Demande de permis de construire présentée par Total Energies pour une centrale photovoltaïque flottante, au lieu-dit Breuil, sur le territoire de la commune de Roumengoux

*GERARD BELLECOSTE
Commissaire enquêteur
04 janvier 2024*

PROCES-VERBAL DE SYNTHESE DES OBSERVATIONS DE L'ENQUETE PUBLIQUE

Mémoire en réponse au procès-verbal de synthèse des observations du public – Enquête publique sur le projet d'une centrale photovoltaïque flottante

Figure 3: Cartographie du potentiel solaire flottants

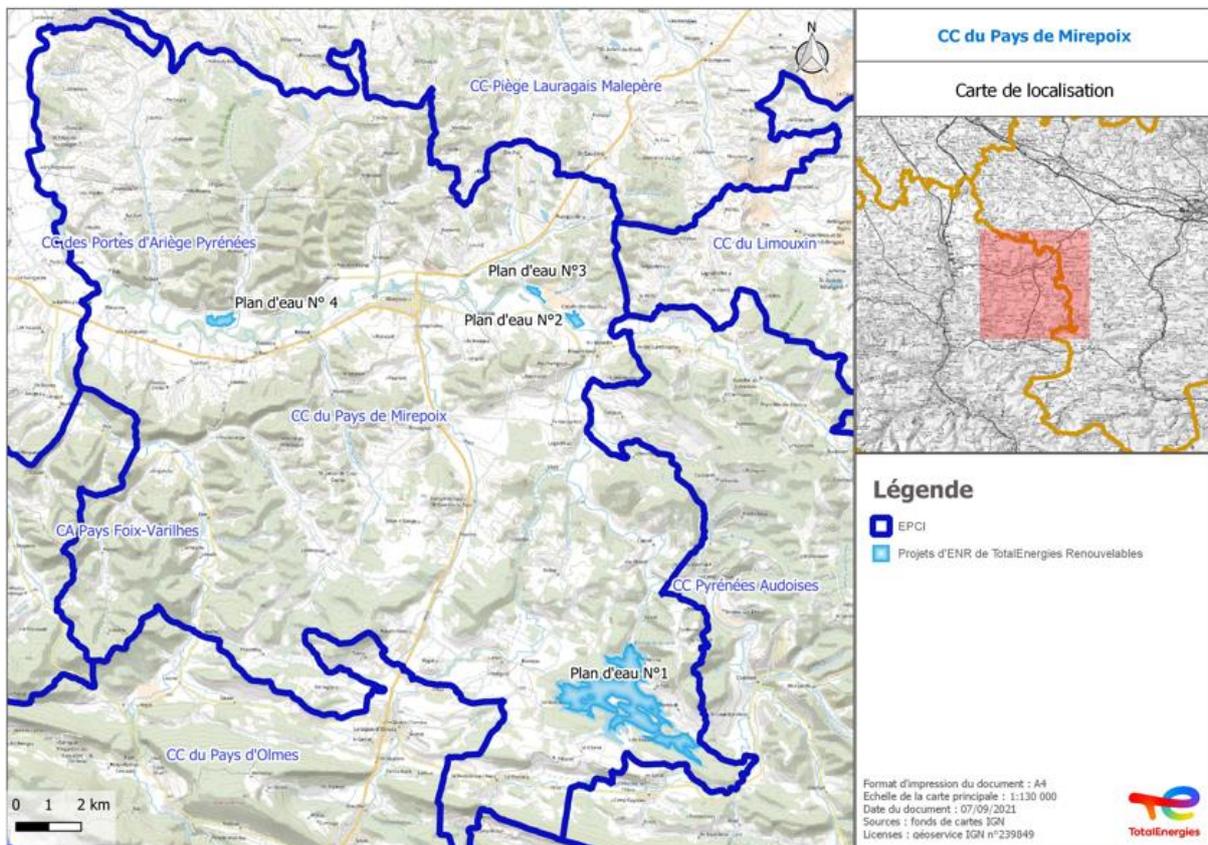
-Visible depuis le village de Cazals-des-Baylès	d'inscrire un projet photovoltaïque dans la continuité industrielle de la zone
Site n°3	Ancien lac de carrière	Risque hydraulique Bordure de l'Hers Surface faible Irrigation	Non retenu pour la morphologie du plan d'eau
Site n°4	Ancien Lac de Carrière	Bordure de l'Hers Co-usages (loisirs, pêche, chasse)	Non retenu car trop de co-usages et un opérateur déjà sur le développement d'un projet

A cette analyse ont été pris en compte des critères techniques et la réalisation de visites de sites pour vérifier la faisabilité technique d'un projet photovoltaïque. A l'issue de ce travail 28 sites ont été éliminés sur des contraintes techniques rédhibitoires.

- 3 sites (Zone 8/9/10 – Figure 3 – entourés en vert) ont un potentiel avéré et sont déjà en cours de développement.
- 7 sites (Figure 3 – entourés en orange) en ZNIEFF de type 1 et 2, sur du foncier agricole pourraient s'avérer intéressants sous réserve d'études plus approfondies et d'un intérêt porté par les propriétaires et exploitants.

Pour ce qui est de l'étude sur les plans d'eau, seul un site semble être propice pour le développement d'un projet photovoltaïque flottant.

Pour conclure, à l'échelle de la communauté de communes du Pays de Mirepoix, le plan d'eau situé sur la commune de Roumengoux (Ancienne sablière Rescanières) nous semble être le seul site présentant un caractère « dégradé » répondant aux critères de « sites prioritaires » pour le développement de projets d'énergies renouvelables, sans co-usages, respectant les critères techniques de faisabilité d'un projet photovoltaïque en dehors de zonage écologiques et patrimoniale rédhibitoire.

Localisation

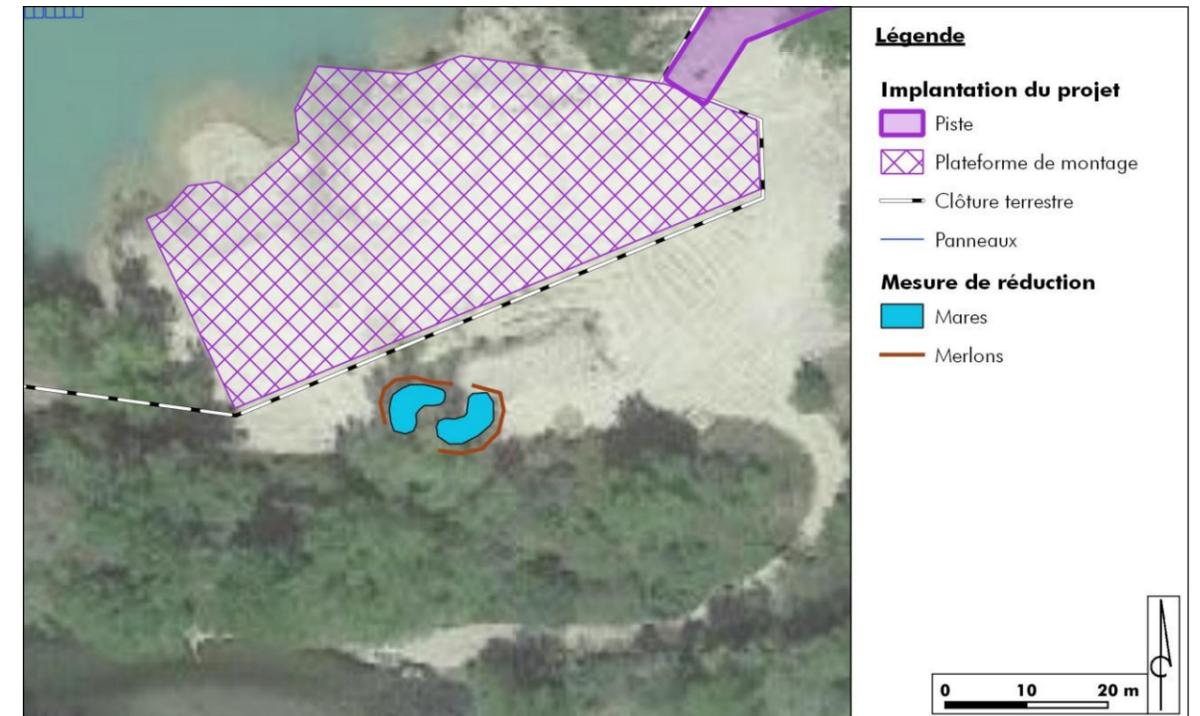
⇒ Où et comment seront positionnées les mares créées pour les deux amphibiens menacés par le projet ?

Cette mesure consistera à la création de 2 mares au Sud du plan d'eau vers la zone de mise à l'eau :

La carte qui suit permet de localiser les mares et les merlons par rapport au plan masse du projet :
